**AVIS RELATIF À LA PROTECTION
CONTRE LES EVENTUELS EFFETS NOCIFS ET NUISANCES
PROVOQUÉS PAR LES RAYONNEMENTS NON IONISANTS
GÉNÉRÉS PAR DES ANTENNES ÉMETTRICES STATIONNAIRES
Commune : HAM-SUR-HEURE-NALINNES - Exploitant : ORANGE
Référence exploitant : 186C1_6 / 32186C1_6 / 42186C1_6/ 52186C1_6**

Rapport n° 292 / 2025

Adresse	Rue du Dépôt, 51 6120 HAM-SUR-HEURE-NALINNES (Nalinnes)
Coordonnées Lambert belge 72	155082E 113035N
Type d'implantation	Pylône
Exploitant	ORANGE
Réf. du site de l'exploitant	186C1_6 / 32186C1_6 / 42186C1_6/ 52186C1_6

Figure 1 : Vue en plan des lieux de séjour et des points de contrôle

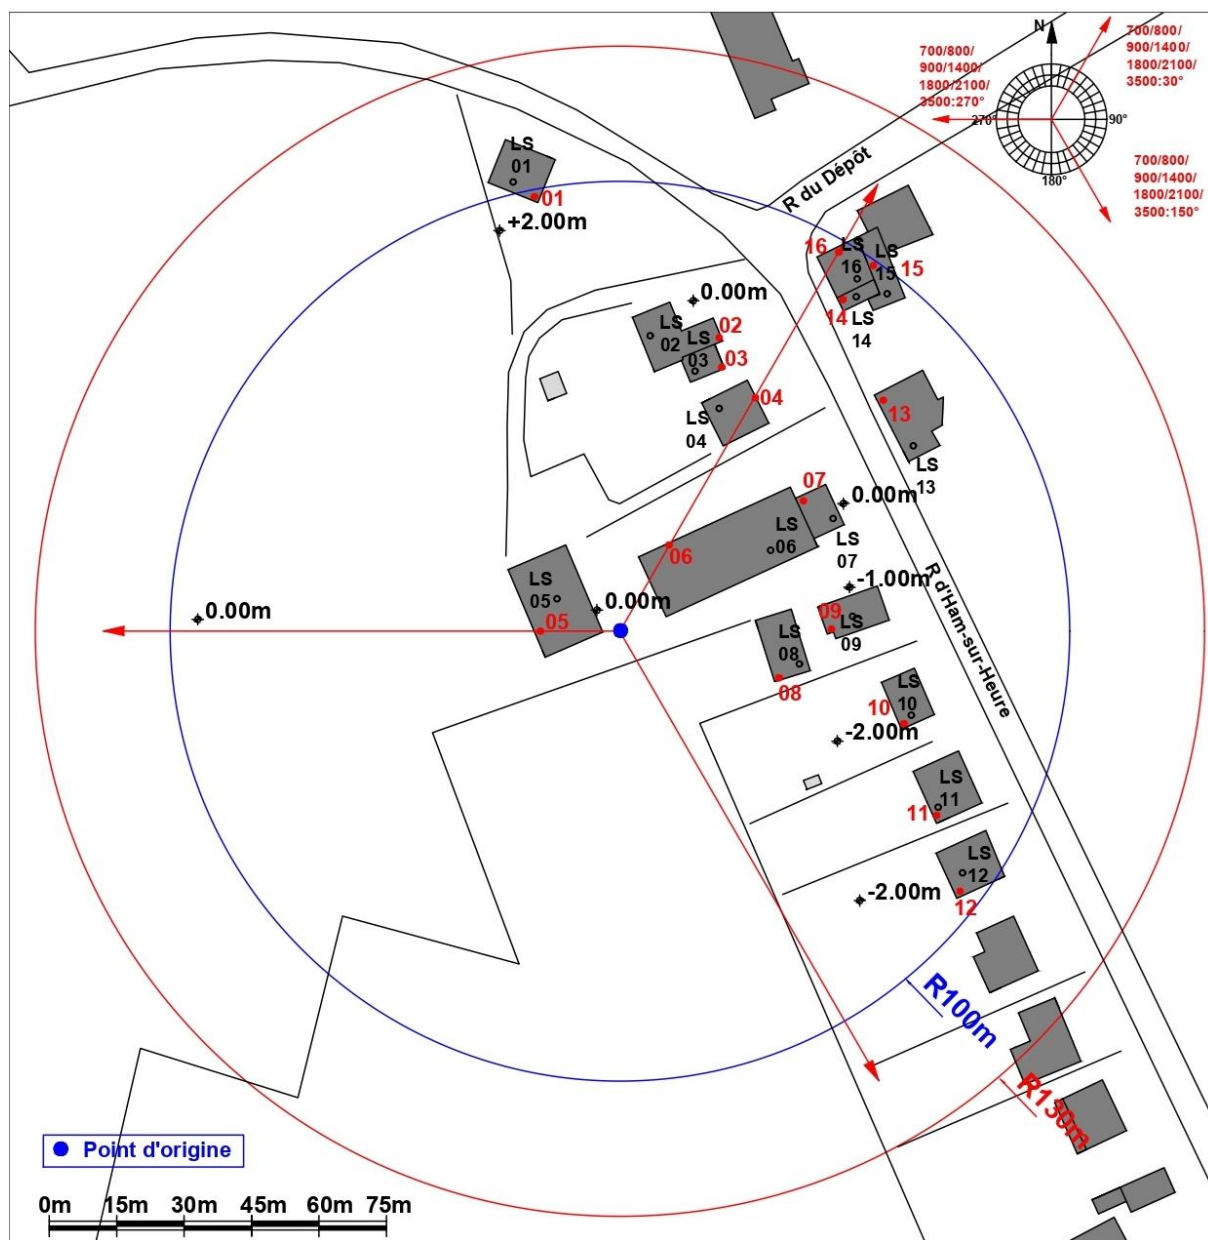
N° point de contrôle	LS	Atténuation (dB)	Indice d'exposition relatif à la limite par installation IE_i
4	LS04	3,0	0,511
2	LS02	3,0	0,434
14	LS14	3,0	0,317
13	LS13	3,0	0,295
3	LS03	3,0	0,290
7	LS07	3,0	0,284
16	LS16	3,0	0,267
15	LS15	3,0	0,251
11	LS11	3,0	0,211
9	LS09	3,0	0,208
12	LS12	3,0	0,198
10	LS10	3,0	0,167
1	LS01	3,0	0,121
6	LS06	3,0	0,107
5	LS05	3,0	0,083
8	LS08	3,0	0,016

En ce qui concerne les antennes de l'installation mentionnées dans le tableau 1, la distance maximale à laquelle la limite pourrait être atteinte, à l'extérieur, est égale à 73,6 m. S'il n'y a pas de LS à une distance inférieure, les antennes respectent forcément la limite d'immission.

Dans le cas des LS situés à l'intérieur des bâtiments, une atténuation d'obstacle est prise en compte et il en résulte que la distance maximale à laquelle la limite pourrait être atteinte se réduit à 52,1 m.

Les résultats de l'évaluation décrite au paragraphe 4 indiquent que les antennes émettrices stationnaires de l'installation faisant l'objet du présent avis ne produisent pas, dans un lieu de séjour, un rayonnement électromagnétique maximum supérieur aux limites fixées à l'article 4 du décret.

Figure 2 : Vue en plan des installations d'antennes dans un rayon de 300 mètres autour de l'installation faisant l'objet de la demande d'avis

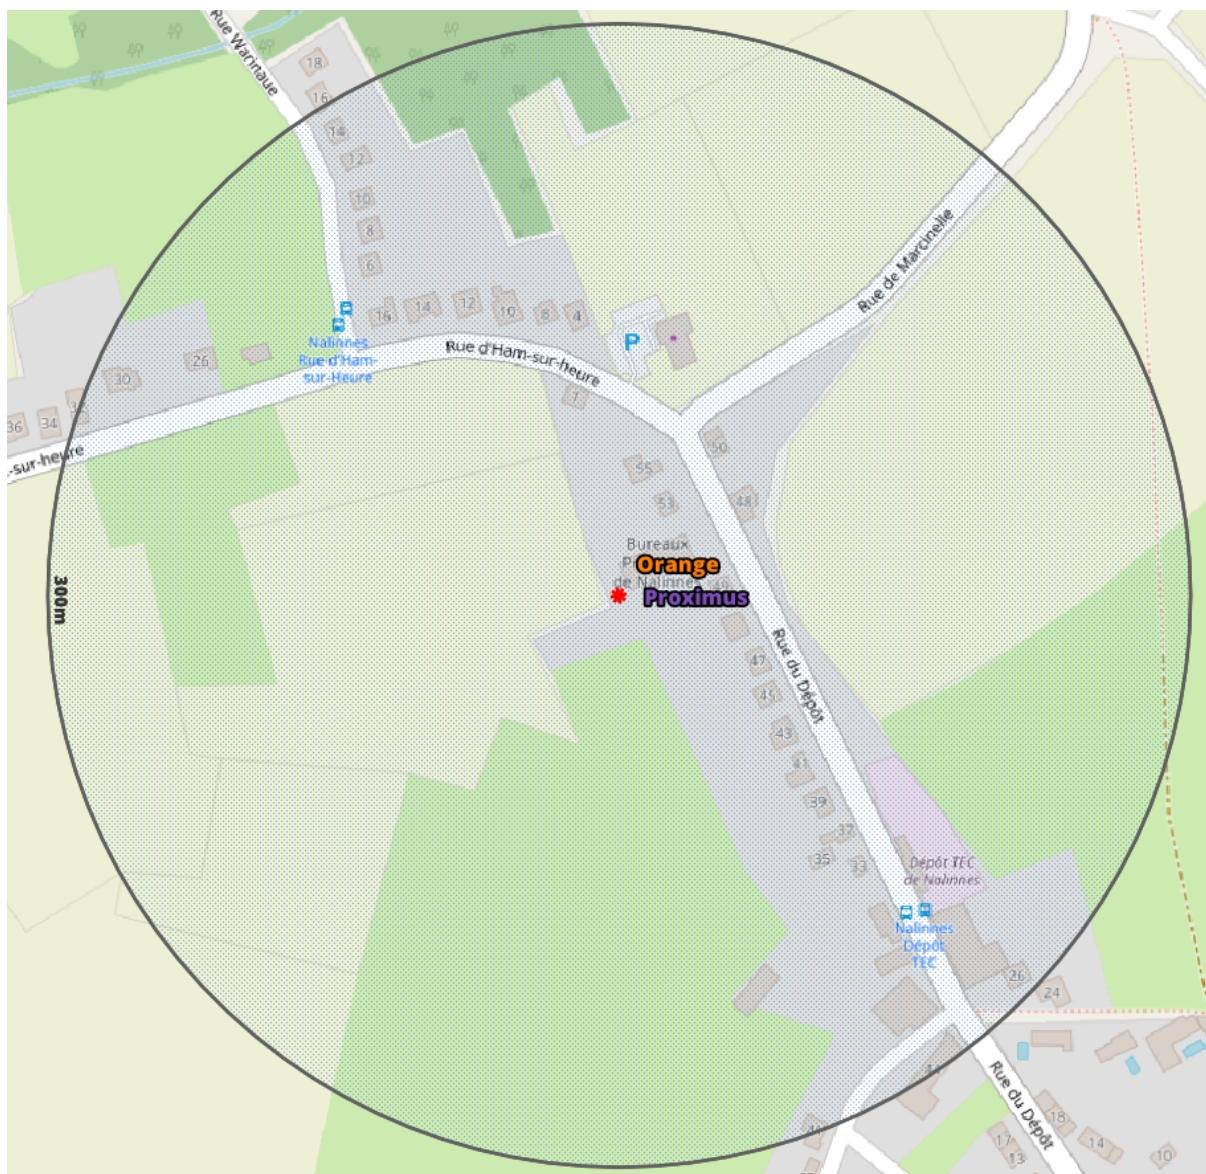
- il y a au plus 4 installations d'antennes émettrices stationnaires présentes dans la zone d'évaluation de 300 mètres de rayon représentée dans la figure 2, y inclus l'installation

référéncée dans le paragraphe 2 : la limite cumulative définie à l'article 4, §2 du décret est nécessairement respectée dans les lieux de séjour à l'intérieur de la zone d'évaluation de 300 mètres de rayon ;

- b) il y a exactement 5 installations d'antennes émettrices stationnaires présentes dans la zone d'évaluation de 300 mètres de rayon représentée dans la figure 2, y inclus l'installation référéncée dans le paragraphe 2 et il existe, pour 3 ou 4 de ces installations, un avis attestant le respect de la limite abrogée de 3 V/m : la limite cumulative définie à l'article 4, §2 du décret est nécessairement respectée dans les lieux de séjour à l'intérieur de la zone d'évaluation de 300 mètres de rayon ;

- c) dans tous les autres cas, il a été vérifié que la limite cumulative définie à l'article 4, §2 du décret n'est pas dépassée dans les lieux de séjour sur base du nombre d'installations localisées dans la zone d'évaluation de 300 mètres de rayon représentée dans la figure 2, de leur localisation ainsi que des données inscrites dans la figure 1 et au paragraphe 4 du présent avis et dans les avis attestant le respect de la limite par installation ou de la limite abrogée de 3 V/m relatifs aux autres installations reprises dans la figure 2.

Compte tenu des considérations ci-dessus, il apparaît que l'intensité du rayonnement électromagnétique généré, dans les lieux de séjour situés dans un rayon de 300 mètres autour de l'installation référéncée dans le paragraphe 2, par l'ensemble des antennes émettrices stationnaires de l'ensemble des exploitants du même site d'antennes émettrices stationnaires respecte la limite fixée à l'article 4, § 2 du décret.
